NASLOV: Predlog Odloka o spremembah in dopolnitvah Odloka o občinskem
podrobnem prostorskem načrtu za območje Bavarskega dvora

**SPREMEMBE IN DOPOLNITVE
OBČINSKEGA PODROBNEGA PROSTORSKEGA NAČRTA
ZA OBMOČJE BAVARSKEGA DVORA
PREDLOG, MAJ 2016**

UREDITVENA SITUACIJA - PRITLIČJE

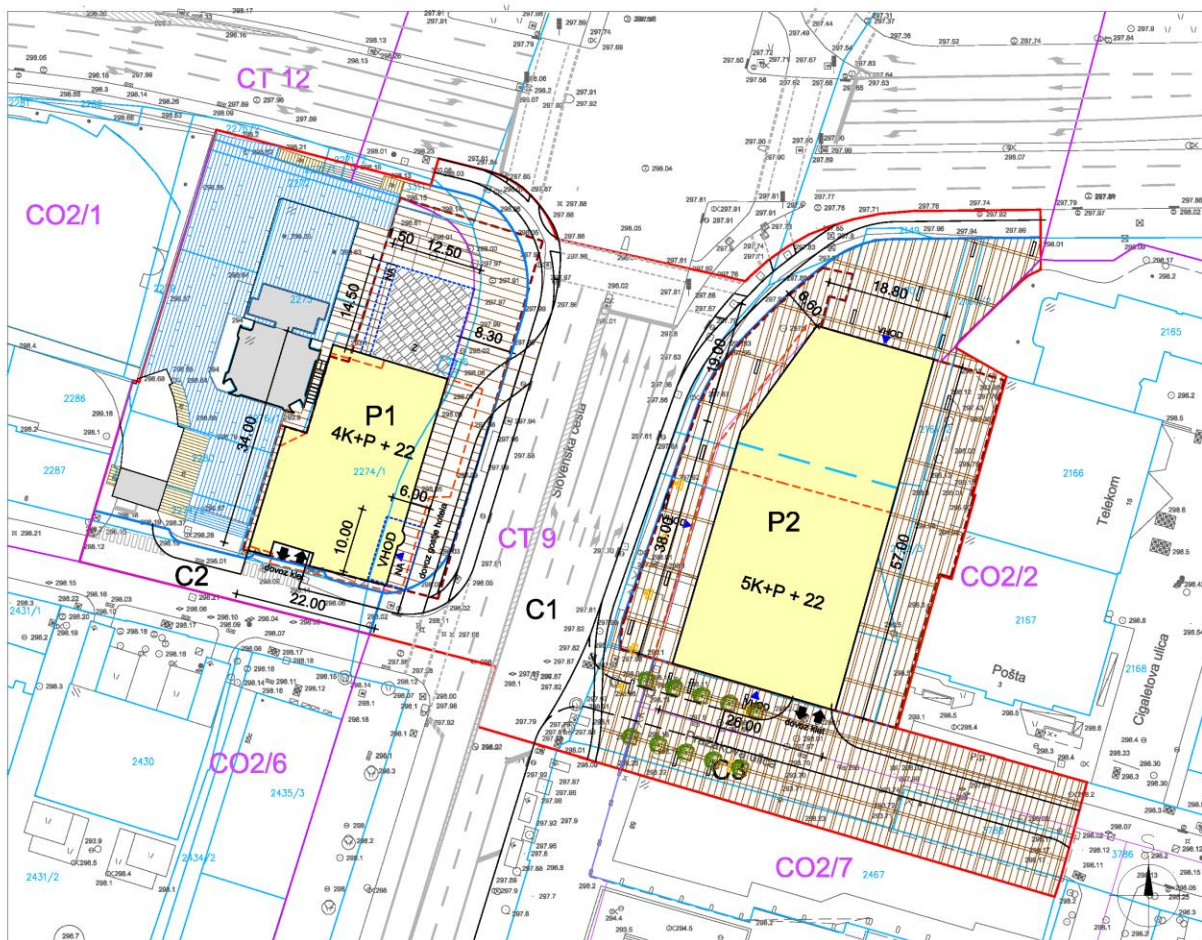
Grafična načrta z oznakama »4.1 Ureditvena situacija – pritličje« in »4.7 Prometno tehnična situacija, idejna višinska regulacija« se nadomestita z novima grafičnima načrtoma z enakima naslovoma in sta sestavna dela tega odloka.

- NA NADSTREŠEK
- Z ZASTEKLENI DEL NADSTREŠKA

»Tlorisne dimenzije nadstreška na severni strani nove stolpnice so: max. 14,5 m x 14,0 m.

Tlorisne dimenzije dela nadstreška, ki ga je na obodu dopustno zastekliti, so: max. 14,5 m x 12,5 m.

Tlorisne dimenzije nadstreška nad vhodom na vzhodni strani nove stolpnice so: max. 6,0 m x 10,0 m.«.

PROMETNO TEHNIČNA SITUACIJA,
IDEJNA VIŠINSKA REGULACIJA

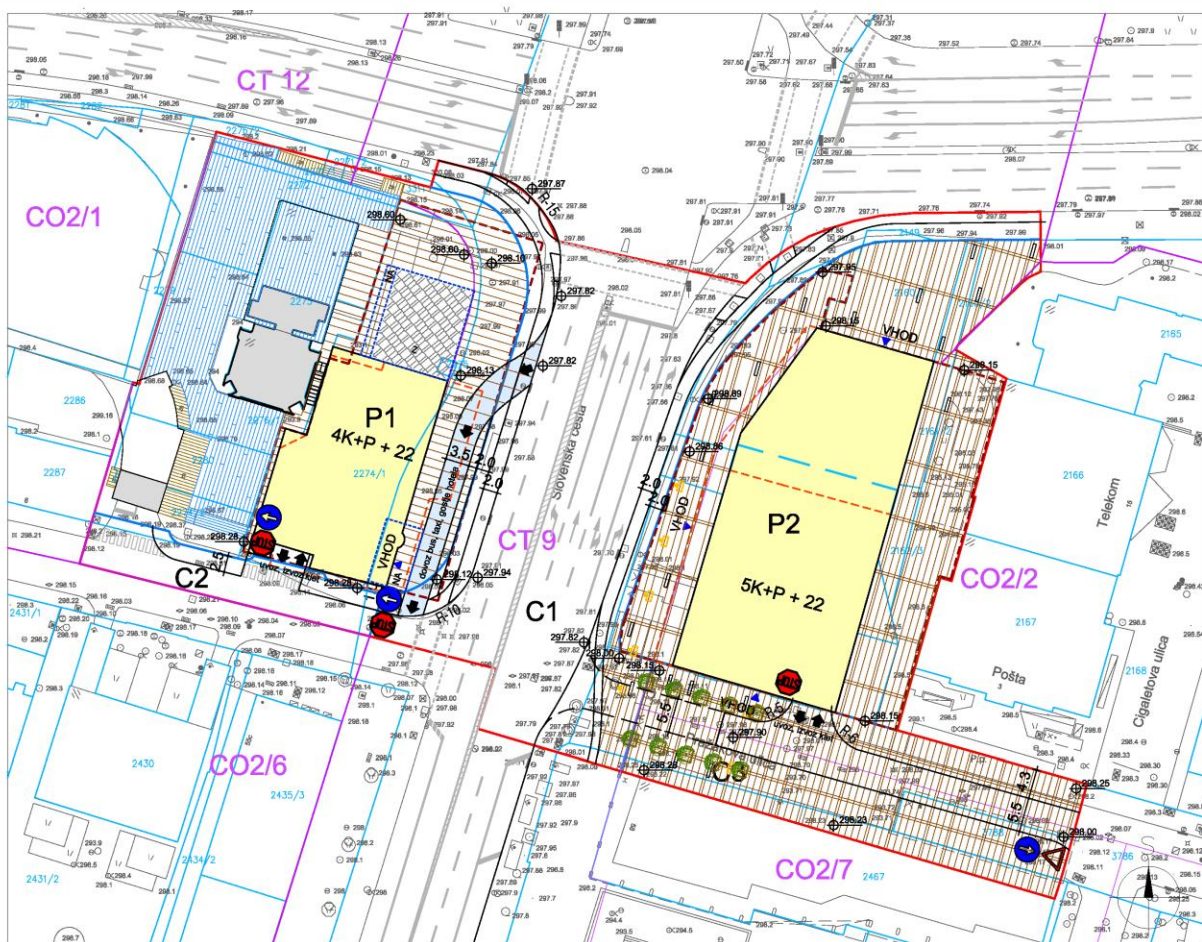
- SPREMEMBE
- DOVOZ BUS, TAXI, GOSTJE HOTELA
- NADSTREŠEK
- ZASTEKLENI DEL NADSTREŠKA

»V primeru, da se v novi stolpnici uredi hotel, je dopustno s Slovenske ceste iz smeri Dunajske ceste pred vhod hotela urediti dovoz za goste hotela z izvozom na Dvoržakovo ulico. Vozišče dovoza je treba tlakovati in označiti z oznakami v tlaku.«.

V primeru ureditve hotela v novi stolpnici je ob predvidenem objektu dopustno urediti dovoz za goste hotela.«.
